拉合尔水与污水管理项目（LWWMP）

AIIB项目编号P000074合同编号0074-PAK-01

第一次标前会议纪要

**拉合尔污水与排水管理项目（LWDMP）——从LARECHS COLONY至
GULSHAN E RAVI的污水系统，拉合尔（采用非开挖技术）**

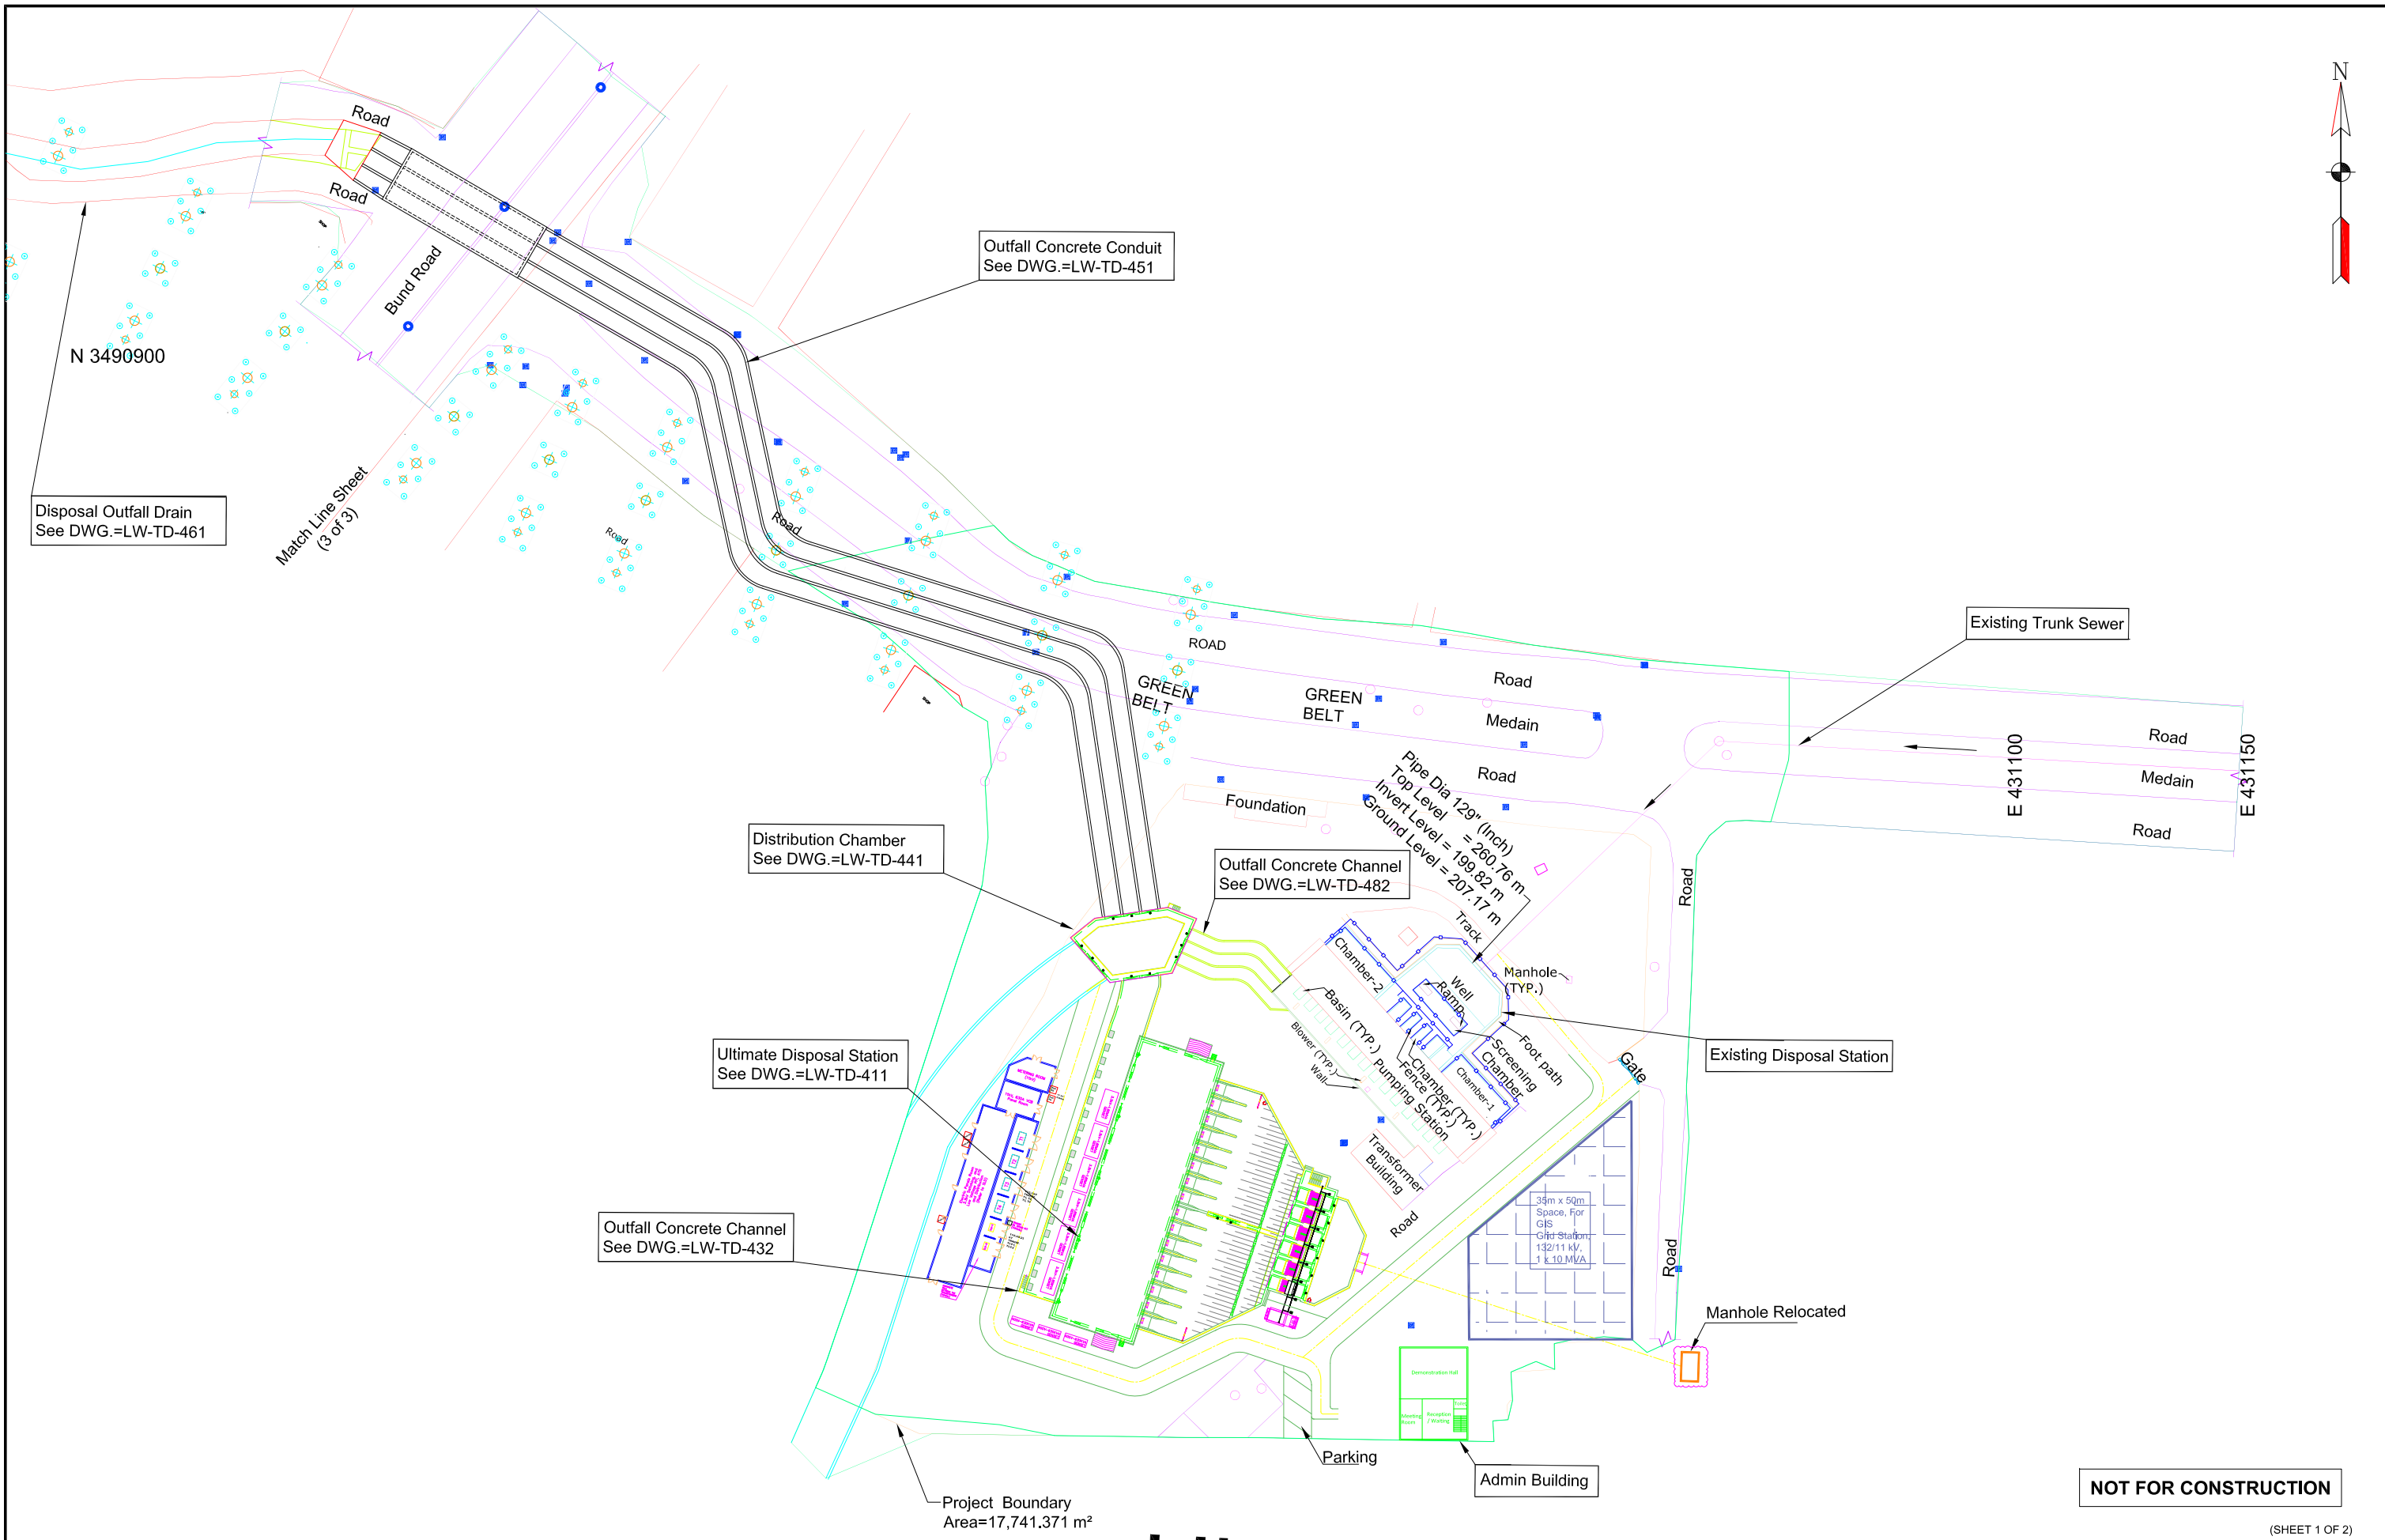
序号	参考章节	疑问	业主的答复
		排供电。然而，必须强调，公用设施电源可能因甩负荷、馈线跳闸或维护活动而中断。鉴于这些潜在中断，仅依靠公用设施供电来确保系统真正不间断运行（如要求中所述）可能实际上无法实现。这些外部因素超出承包商的控制范围，可能导致影响系统性能的临时停电。因此，投标人寻求贵方确认公用设施电源供电不中断这一固有局限性。 2) 由于与公用设施连接相关的范围在此阶段无法完全确定，请客户拨出暂定金额以充分涵盖所有相关费用和意外开支。	2) 请参阅我们对序号67的回复。
70.	第3卷，第二部分，第6节 - 业主需求，招标图纸。总平面布置图泵房（图号LW-TD-402）第3卷，第二部分，第6节 - 业主需求，招标图纸。132	在结合审查两份图纸时，观察到行政楼和通道与电气建筑/设施重叠。投标人的理解是，为承包商工作范围内包含的建筑、设备及其他基础设施工程提供充足空间应是业主的责任。请确认。	需要澄清的是，更新后的开关设备及相关电气装置，包括132/11kV电网区域、变压器、配电盘和电缆沟布置，可以容纳在泵房相邻及外部，如附件J所附更新图纸（图号492和493）所示。此外，控制室及所有相关附件应位于行政/办公大楼内的专用楼层。
